ABWÄGUNG ZU DEN BEHÖRDEN UND TÖBS

zur 2. Änderung des Bebauungsplans Nr. 20

„Titz-Jackerath“

Gemeinde Titz – Ortslage Jackerath

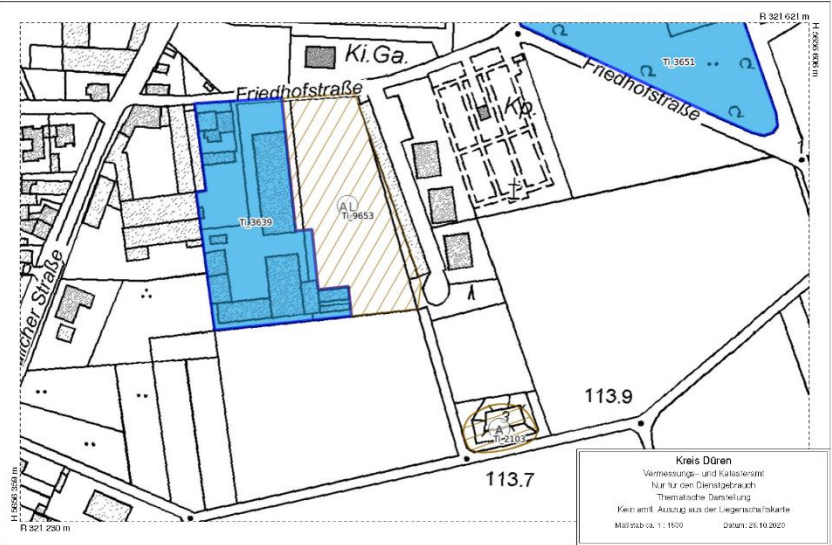
12.1.6 Bodenschutz		
Aus bodenschutzrechtlicher Sicht wird auf die im Altlastenverdachtsflächenkataster des Kreises Düren erfassten Altstandorte und Altablagerungen im Plangebiet hingewiesen (s. Lageplan). Bei dem Altstandort mit der Katasternummer Ti 3639 handelt sich um einen ehemaligen Fabrik- bzw. Gewerbestandort. Ursprünglich war für diesen Bereich die Umwandlung von Gewerbegebiet in Mischgebiet geplant. In der aktuellen Fassung ist dort eine geplante Nutzung als Allgemeines Wohngebiet ausgewiesen. Mit der steigenden Sensibilität der Nutzung rückt die Altlastenfrage für diesen Bereich weiter in den Vordergrund. Gemäß den Ergebnissen aus den kreisweiten Erhebungen über Altstandorte und Altablagerungen soll sich dort im Zeitraum von 1957 bis 1973 die	Die Hinweise der unteren Bodenschutzbehörde werden zur Kenntnis genommen. Um dem Bodenschutz Rechnung zu tragen, werden die Altlastenverdachtsflächen im Bebauungsplan als „Flächen, deren Böden erheblich mit umweltgefährdenden Stoffen belastet sind“ gekennzeichnet. Zusätzlich wird ein Hinweis in den Bebauungsplan aufgenommen. <i>8. Altlastenverdachtsflächen</i> <i>In den zeichnerisch gekennzeichneten „Flächen deren Böden erheblich mit umweltgefährdenden Stoffen belastet sind“ befinden sich die Altlastenverdachtsflächen Ti_3639 und Ti_9653.</i>	Der Rat nimmt die Stellungnahme zur Kenntnis.

Stellungnahmen	Abwägungsvorschlag	Beschlussvorschlag
"Henksche Behälter- und Kesselfabrik" befunden haben. Weitere Erkenntnisse zur Produktion und zum Betriebsmaßstab dieser Firma liegen der Unteren Bodenschutzbehörde des Kreises Düren (UBB On) nicht vor. Ab ca. 1979 soll dort eine Baufirma ansässig gewesen sein. Zu beiden Altstandorten liegen aktuell noch keine konkreten Anhaltspunkte für das Vorliegen von Altlasten oder schädlichen Bodenveränderungen vor. Es sind jedoch nach Kenntnis der UBB On auch noch keine konkreten Ermittlungen zur Prüfung eines Altlastenverdachts durchgeführt worden. Ein Altlastenverdacht kann für beide Branchen nicht grundsätzlich ausgeschlossen werden. Aus diesem Grund besteht aus Sicht der UBB Dn im Hinblick auf die geplante Nutzung als Wohngebiet die Notwendigkeit, weitere Ermittlungen zur Prüfung der Altlastensituation zu veranlassen. Dafür sind ggfls. unter Hinzuziehung eines Altlastengutachters Ermittlungen über die konkrete Vornutzung durchzuführen und es ist eine fachgutachterliche Stellungnahme zu erstellen, ob sich aufgrund der Ergebnisse der weiteren Ermittlungen ein Altlastenverdacht erhärtet und welche weiteren Maßnahmen ggfls. zur Prüfung des Altlastenverdachts erforderlich sind. Diese Untersuchungsmaßnahmen sind anschließend in Abstimmung mit der UBB Dn durchzuführen. Unmittelbar angrenzend an den Altstandort Ti 3639 befindet sich ein Lagerplatz, der bei der UBB Dn unter der Katasternummer Ti 9653 geführt wird. Dieser Lagerplatz stand offenbar in engem Zusammenhang mit dem o.g. Altstandort. Auch für diesen Lagerplatz wird von der UBB Dn das Erfordernis gesehen, im Hinblick auf die geplante sensible Nutzung als Wohngebiet weitere Ermittlungen zur Vornutzung und ggfls. Untersuchungen zur Klärung der Bodenbelastungssituation durchzuführen.	Planungsrechtlich wurde das entsprechende Baurecht jedoch bereits mit dem Inkrafttreten des Bebauungsplans Nr. 20 sowie der 1. Änderung des Bebauungsplans Nr. 20 geschaffen. Eine spezifische Altlastenüberprüfung kann zudem immer noch auf Ebene der nachgelagerten Genehmigungs- und Ausführungsplanung erfolgen.
